Gutachtliche Stellungnahme zu ausgewählten Punkten in den Unterlagen zur 2. Online-Konsultation im Genehmigungsverfahren für die Errichtung und den Betrieb einer Energie- und Verwertungsanlage (EVA) am Kraftwerksstandort Jänschwalde

i. A. des Amtes Peitz

Salzböden, den 1.11.2021

Abbildung 4. Windrichtungshäufigkeitsverteilung für das repräsentative Jahr 2015 an der Station Cottbus [42]

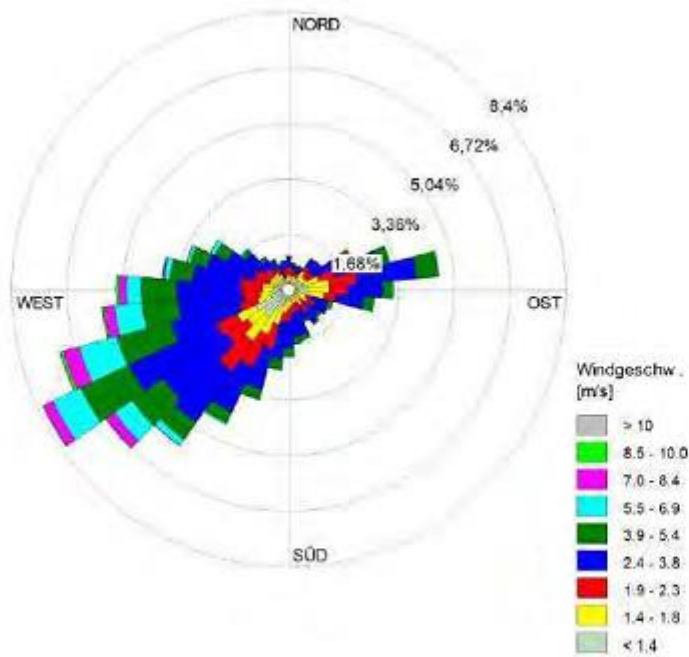
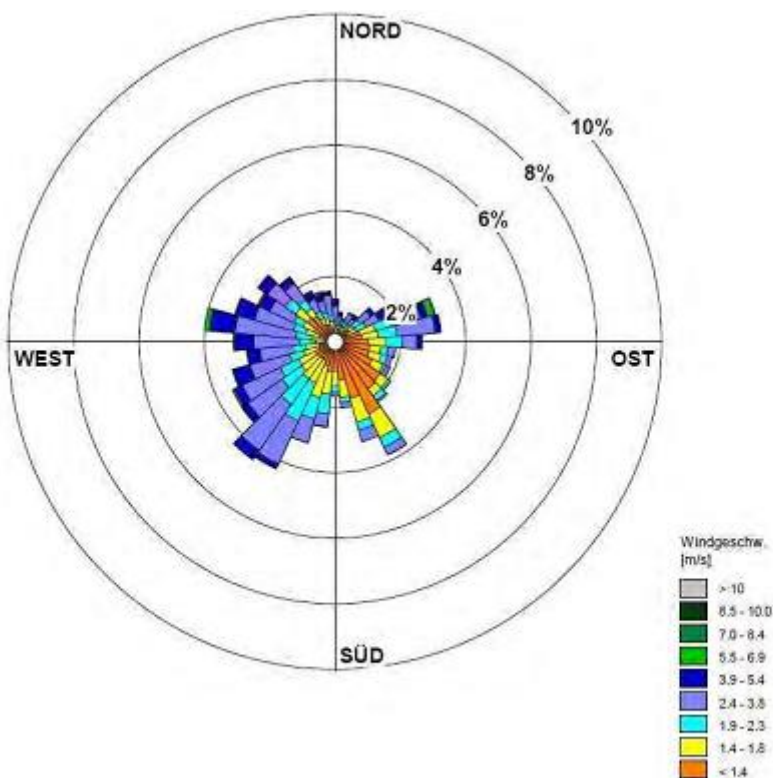
Die Messungen wurden im Zeitraum vom 6.3.2020 bis zum 2.3.2021 an einem Messstandort, welcher ost-südöstlich des geplanten Kraftwerks liegt, durchgeführt. Die Messungen waren allerdings nicht repräsentativ. Die für den Messzeitraum ermittelte Windrose weicht massiv von der Windrose ab, die sich für das repräsentative Jahr 2015 ergab. Für das repräsentative Jahr 2015 ergeben sich wesentlich höhere Anteile an Westwinden, d.h. der Einfluss des Kohlekraftwerks für Bereiche westlich des Kraftwerks ist wesentlich stärker ausgeprägt als zum Zeitpunkt der Messungen. Die bei den Messungen ermittelte Süd-Ost-Komponente taucht in der Windrose für das repräsentative Jahr überhaupt nicht auf. Die beiden Windrosen sind als Auszug aus dem Messbericht nachfolgend gegenübergestellt.

Es wird beantragt, der Antragstellerin aufzugeben, eine Immissionsprognose für die entweder noch am Netz oder in Betriebsbereitschaft befindlichen Blöcke durchzuführen und die Ergebnisse bei der Ermittlung der Vorbelastung an den betrachteten Beurteilungspunkten an den östlich der geplanten Müllverbrennungsanlage zu berücksichtigen.
